改善箇所説明図

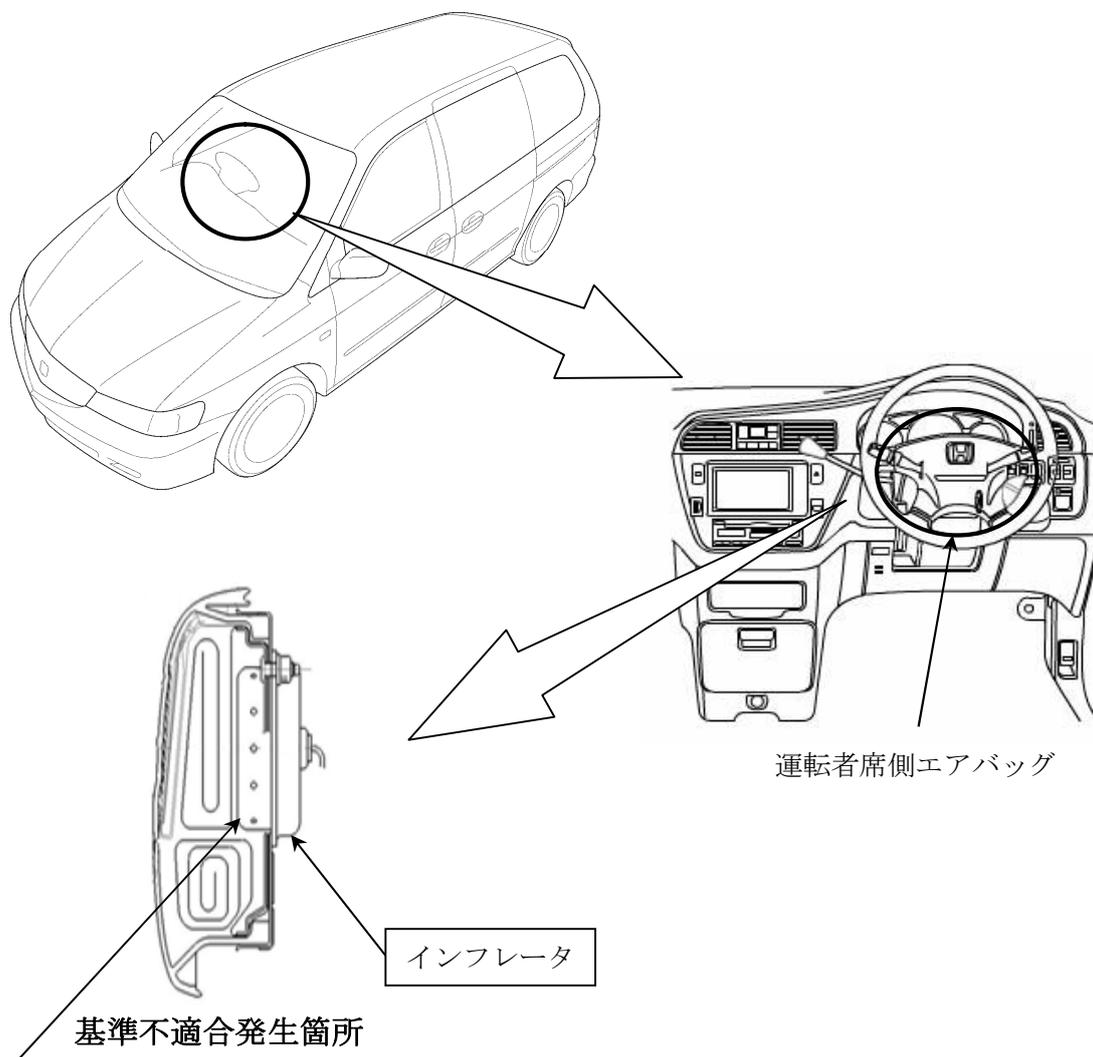
運転者席側エアバッグのインフレーター（膨張装置）において、吸湿防止が不適切なため、ガス発生剤が吸湿することがある。そのため、使用過程でガス発生剤が吸湿や乾燥を繰り返した場合など、エアバッグ作動時に正常に展開しないおそれがある。

全車両、予防的措置として運転者席側エアバッグのインフレーターを代替品と交換する。なお、部品が準備でき次第、部品交換を改めて案内する。

注： は交換部品を示す。

識別：助手席側ドアストライカー上側ボルト頭部に黄色ペイントを塗布する。
